浜岡3号炉－共通－1 Rev.3

タイトル	日常劣化管理事象（△）及び日常劣化管理事象以外（▲）の分類について
説明	<p>高経年化技術評価書の各機器の技術評価書において、高経年化対策上着目すべき経年劣化事象ではない事象（日常劣化管理事象：△）及び高経年化対策上着目すべき経年劣化事象ではない事象（日常劣化管理事象以外：▲）としたそれぞれの事象の判断基準を以下に示す。</p> <p>なお、高経年化対策上着目すべき経年劣化事象の分類は、図1－1に示すフローに従い実施している。</p> <p>イ．想定した劣化傾向と実際の劣化傾向の乖離が考えがたい経年劣化事象であって、想定した劣化傾向に基づき適切な保全活動を行っているもの。（日常劣化管理事象：△）</p> <p>具体的には、以下に記載する考え方に該当する経年劣化事象を選定している。</p> <p>① 主要6事象*に該当しないものであって、日常的な保守管理において時間経過に伴う特性変化に対応した劣化管理が的確に行われている経年劣化事象をいう。</p> <p>※：原子力規制委員会の「実用発電用原子炉施設における高経年化対策実施ガイド」に示された「低サイクル疲労」、「中性子照射脆化」、「照射誘起型応力腐食割れ」、「2相ステンレス鋼の熱時効」、「電気・計装品の絶縁低下」及び「コンクリートの強度低下及び遮蔽能力低下」をいう。</p> <p>ロ．現在までの運転経験や使用条件から得られた材料試験データとの比較等により、今後も経年劣化の進展が考えられない、又は進展傾向が極めて小さいと考えられる経年劣化事象。（日常劣化管理事象以外：▲）</p> <p>具体的には、下記に記載する考え方に該当する経年劣化事象を選定している。</p> <p>① 現在までの運転経験から得られたデータにより、今後も経年劣化の進展が考えられない、又は進展傾向が極めて小さいと考えられる経年劣化事象。</p> <p>② 使用条件（設計条件）により、今後も経年劣化の進展が考えられない、又は進展傾向が極めて小さいと考えられる経年劣化事象。</p> <p>③ 使用条件と材料試験データ等との比較により、今後も経年劣化事象の進展が考えられない、又は進展傾向が極めて小さいと考えられる経年劣化事象。</p> <p>日常劣化管理事象以外と分類した機器については、その判断基準をまとめた一覧を添付資料1－1に示す。</p>

添付資料 24-2 応力集中係数変更点

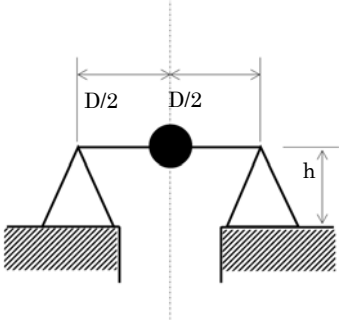
タイトル	今回の高経年化技術評価に当たって既工認からの評価条件，評価手法の変更点，その変更内容及び適用実績について。
説明	<p>既工認からの評価条件，評価手法の変更点，その変更内容及び適用実績は以下のとおりです。</p> <p>1. 設計用減衰定数</p> <p>既工認は日本電気協会「原子力発電所耐震設計技術指針 JEAG4601-1987」発行前のため，配管について保守的な設計用減衰定数を適用していましたが，高経年化技術評価では，日本電気協会「原子力発電所耐震設計技術規程 JEAC4601-2008」を用いて評価を実施しております。</p> <ul style="list-style-type: none">・変更対象：配管系・適用実績：耐震バックチェック，定期安全レビュー <p>[参考]</p> <p>既工認における配管解析に用いた減衰定数 </p> <p>2. 解析モデル</p> <p>既工認から解析モデルを変更しています。</p> <p>添付資料 24-1 に解析モデル変更点を示します。</p> <ul style="list-style-type: none">・変更対象：余熱除去熱交換器，配管系（改造）・適用実績：耐震バックチェック，定期安全レビュー・変更対象：原子炉圧力容器給水ノズル（有限要素法）・適用実績：定期安全レビュー・変更対象：低圧炉心スプレイポンプ，余熱除去ポンプ，高圧炉心スプレイポンプ（単質点モデル）・適用実績：なし

炉心シュラウド、シュラウドサポートについて、高経年化技術評価にて新たに疲労に着目した評価を行うことから、既工認から応力集中係数を変更し、評価手法の最適化を図っています。

添付資料 24-2 に応力集中係数変更点を示します。

- ・変更対象：炉心シュラウド、シュラウドサポート
- ・適用実績：なし
